**Verslag huishoudelijke elektrische installatie op laagspanning en zeer lage spanning****Algemeen:**

Referentie: 010-20260429-05	Datum controle: 29/04/2026
Keurder: 010

Eigenaar: Onbekend	EAN-code: 541448820039843362
Adres installatie: Bouwhandelstraat 79, 2140 - Borgerhout	Nummer teller(s): 1SAG1100004117
Distributienetbeheerder installatie: Fluvius	
Datum uitvoering installatie:	☐ Vóór 01/10/1981 ☒ Tussen 01/10/1981 en 01/06/2020 ☐ Vanaf 01/06/2020
Type:	☒ Wooneenheid ☐ Niet-huishoudelijk ☐ PV ☐ Batterij ☐ Laadpaal

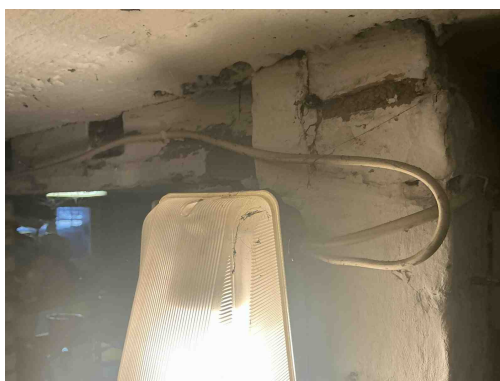
C27 - Het gebruik van geleiders van het type VTLMb (côte-à-côte) is niet toegestaan (Boek 1: 1.4.2.1).
Opmerking: Oa living , eetplaats, kelder ,...

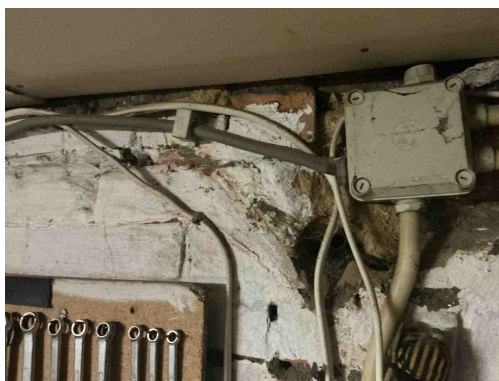
C27 - Het gebruik van geleiders van het type VTLMb (côte-à-côte) is niet toegestaan (Boek 1: 1.4.2.1).
Opmerking: Oa living , eetplaats, kelder ,...

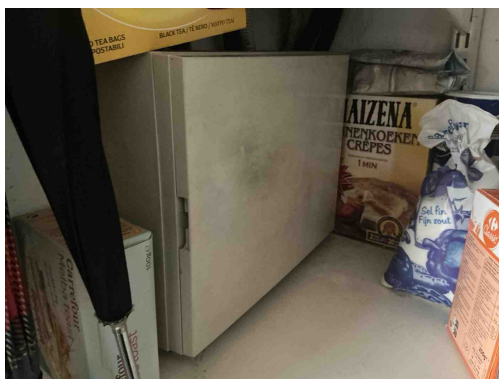
C27 - Het gebruik van geleiders van het type VTLMb (côte-à-côte) is niet toegestaan (Boek 1: 1.4.2.1).
Opmerking: Oa living , eetplaats, kelder ,...

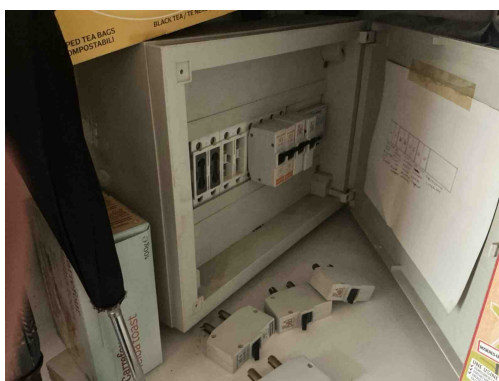
D24 - De differentieelstroombeschermingsinrichtingen die worden geplaatst in huishoudelijke installaties dienen tenminste van het type A te zijn (Boek 1: 5.3.5.3).
Opmerking: Oa bord 1 en 2

B06 - Het elektrisch verdeelbord heeft niet de minimale beschermingsgraad IPXX-B in een gewone ruimte (Boek 1: 4.2.2.3).
Opmerking: Oa bord 2

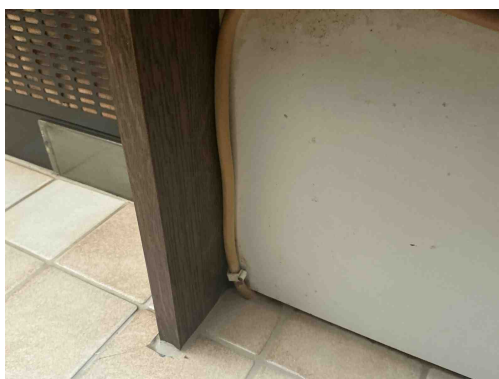
B30 - De houder van de beveiliging in een huishoudelijke ruimte is niet voorzien van aangepaste kalibreerelementen (Boek1: 5.3.5.5).

Opmerking: Oa bord 2

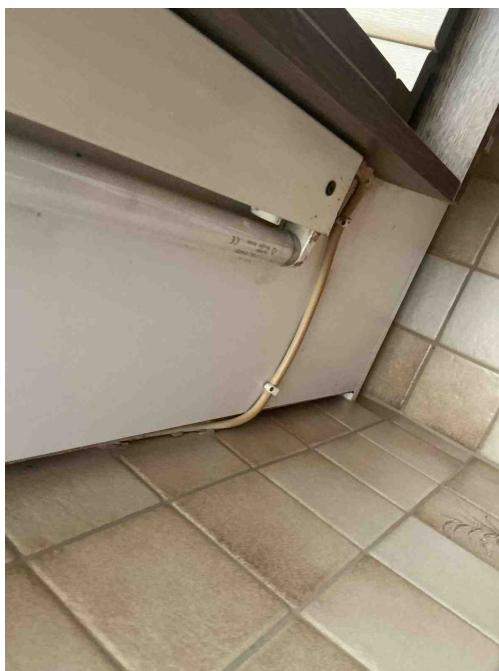
C38 - Het gebruikte kabeltype (snoerkabel) voldoet niet aan de specificaties die van toepassing zijn op voedingsleidingen voor vaste installatie (Boek 1: 1.4.2.1, 5.2.6.2).

Opmerking: Oa keuken

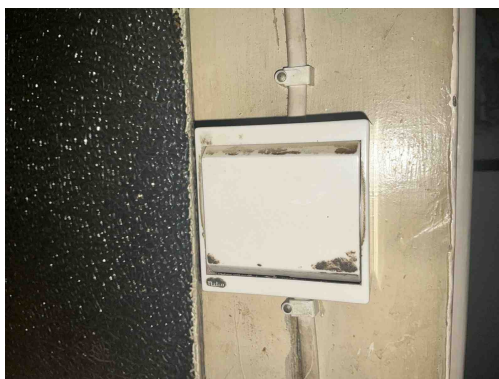
C38 - Het gebruikte kabeltype (snoerkabel) voldoet niet aan de specificaties die van toepassing zijn op voedingsleidingen voor vaste installatie (Boek 1: 1.4.2.1, 5.2.6.2).

Opmerking: Oa keuken

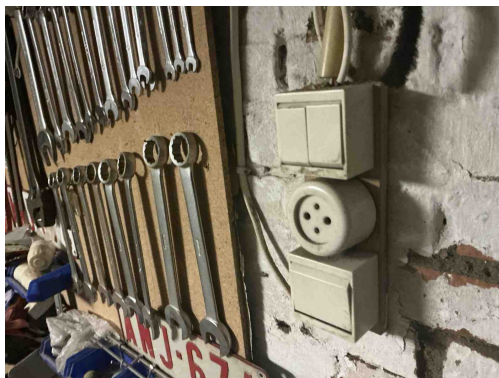
T13 - Opbouwcontactdozen en/of -schakelaars zonder achterplaatje mogen niet rechtstreeks op een brandbare ondergrond bevestigd worden (Boek 1: 4.3.3.5).

Opmerking: Oa kelder

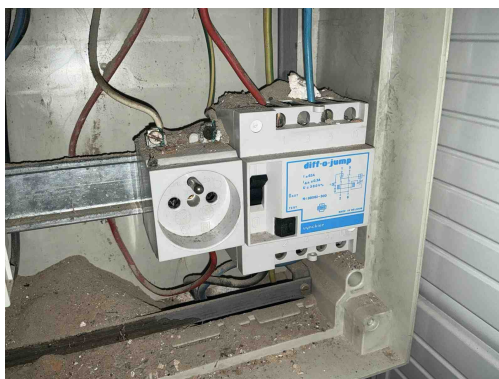
T13 - Opbouwcontactdozen en/of -schakelaars zonder achterplaatje mogen niet rechtstreeks op een brandbare ondergrond bevestigd worden (Boek 1: 4.3.3.5).

Opmerking: Oa kelder

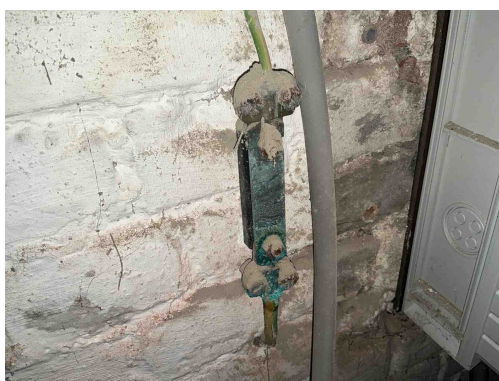
D24 - De differentieelstroombeschermingsinrichtingen die worden geplaatst in huishoudelijke installaties dienen tenminste van het type A te zijn (Boek 1: 5.3.5.3).

Opmerking: Oa bord 1 en 2

D01 - De differentieelstroominrichting schakelt niet uit na indrukken van de testknop (Boek 1: 5.3.5.3).

Opmerking: Oa bord 1

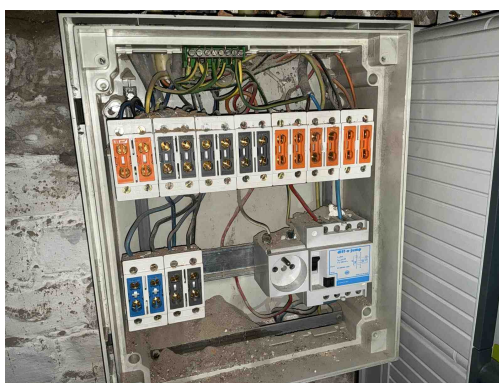
A11 - De aardingsonderbreker is niet op een normale manier bereikbaar (Boek 1: 5.4.3.5).

Opmerking: Oa niet te openen corrosie
